**Odpowiedzi na pytania nr 11-54
oraz zmiana SWZ nr 2**

Dot. postępowania prowadzonego w trybie podstawowym bez przeprowadzenia negocjacji treści złożonych ofert na budowę budynku Bursy Miejskiej w pierzei alei T. Kościuszki 8 w Częstochowie wraz z rozbiórką budynku istniejącego oraz zagospodarowaniem terenu na dz. nr 28 obręb 149.

Pytanie 52:

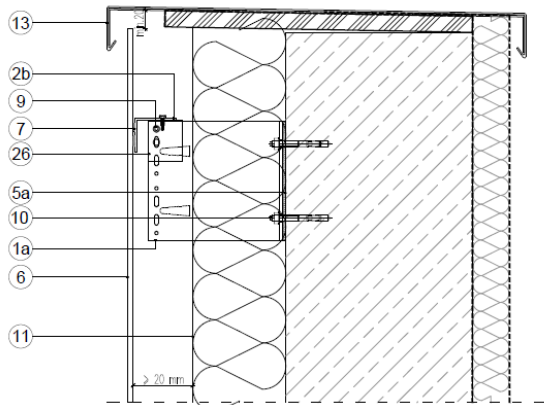
W dokumentacji projektowej w detalu dot. wykończenia obróbkami blacharskimi ścian atyki nie ma opisanej płyty OSB. Przymocowanie płyty OSB jest konieczne do prawidłowego montażu obróbek blacharskich.

Prosimy o dopisanie pozycji – **płyty OSB** i zamieszczenie poprawnego przedmiaru robót.

Uzupełniony przedmiar w załączeniu.
